島根原子力発電所保安規定審査資料	
資料番号	保-08
提出年月日	2024年1月11日

**島根原子力発電所**  
**新規制基準への適合性確認に係る**  
**保安規定変更認可申請（補正）について**  
**（SA設備のLCO/AOT コメント回答）**

**2024年1月**  
**中国電力株式会社**

## A : 今回の原子炉停止期間におけるサーベイランス

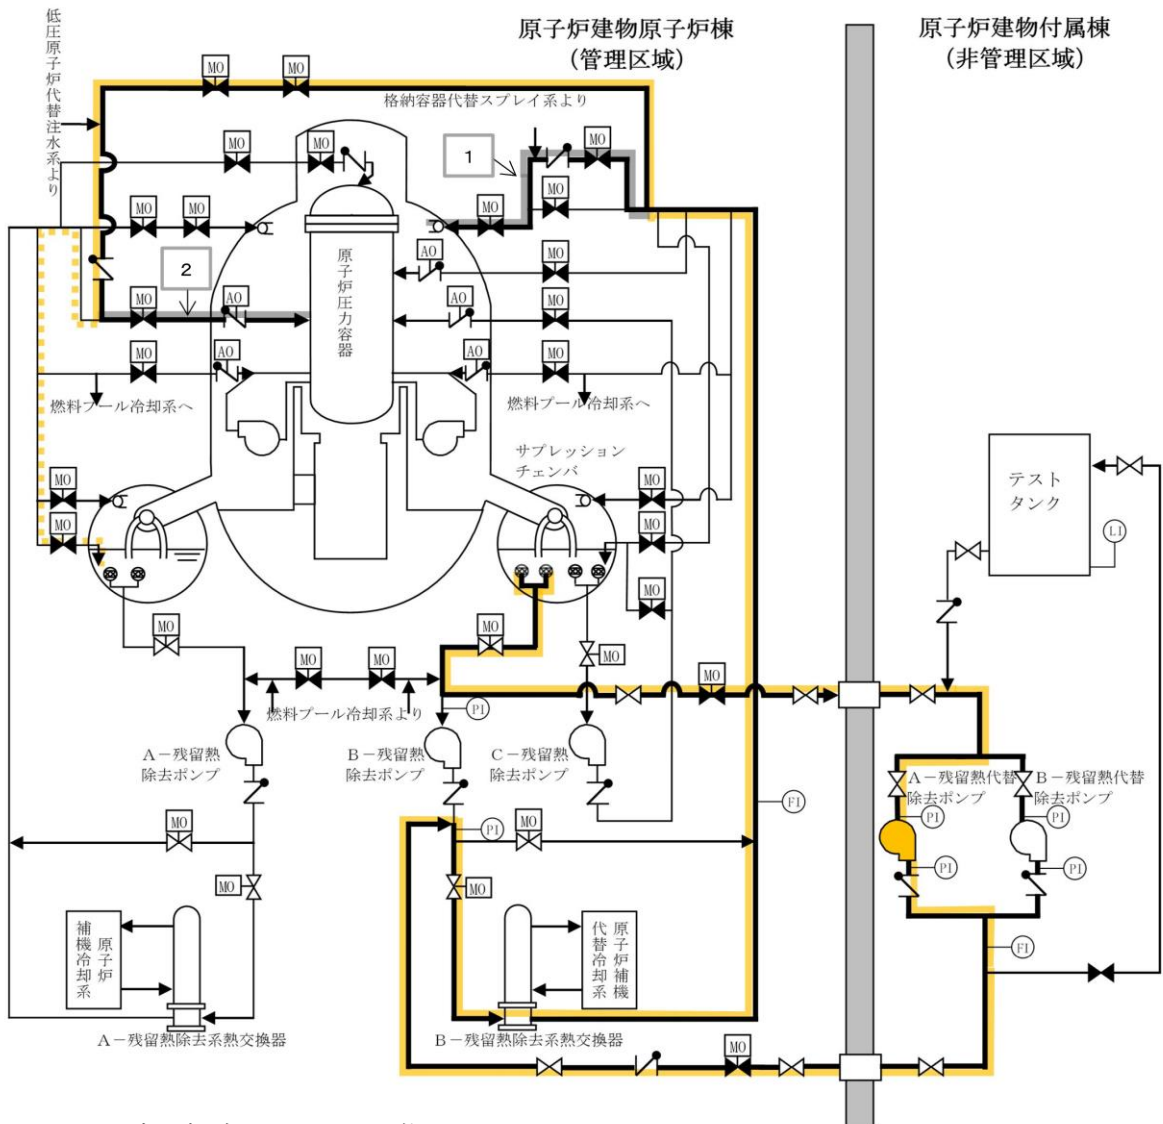
サブプレッションチェンバを水源とした残留熱代替除去系のサーベイランスについて、今回停止期間のみだけでなく以降の期間においても放射線防護上の観点に留意しつつ実施するための方法や、それらの実現可能性を網羅的に検討し、その結果及びその結果を踏まえた残留熱代替除去系のサーベイランスの実施方法について説明すること。

- 残留熱代替除去系におけるサーベイランスでは、以下の通り実条件を考慮する。
  - ・ 残留熱代替除去ポンプ（以下「RHARポンプ」という。）の運転性能の確認：  
テストタンクを水源としたRHARポンプの循環運転
  - ・ 水源を含む主要な流路の健全性確認：  
RHARポンプの確認運転（水源：テストタンク、送水先：サブプレッションチェンバ）、  
残留熱除去ポンプ（以下「RHRポンプ」という。）の確認運転（サブプレッションチェンバを水源とした循環運転）、  
テストタンク等の静水頭による通水確認
  - ・ 系統構成が適切になされることの確認：  
電動弁の動作確認
- サプレッションチェンバを水源としたRHARポンプの確認運転の実現性を検討したものの、非管理区域の機器に付着した放射性物質を完全に除去できない等の理由により困難である。
- 今回の原子炉停止期間については、機器・配管への通水および機器の分解による除染を行うことで、大部分の放射性物質は除去可能であると考えられる※ことから、サブプレッションチェンバを水源としたRHARポンプの確認運転を行う。

- [実条件性能評価]
- ポンプ運転で確認する流量・揚程は実条件と同じ
  - 実条件と概ね同じ流路でRCHARポンプ確認運転を実施
  - 実条件と同じ水源でRCHARポンプ確認運転を実施
  - 通水確認の範囲に含まれない電動弁について、開閉試験により系統構成が適切になされることを月例点検で確認
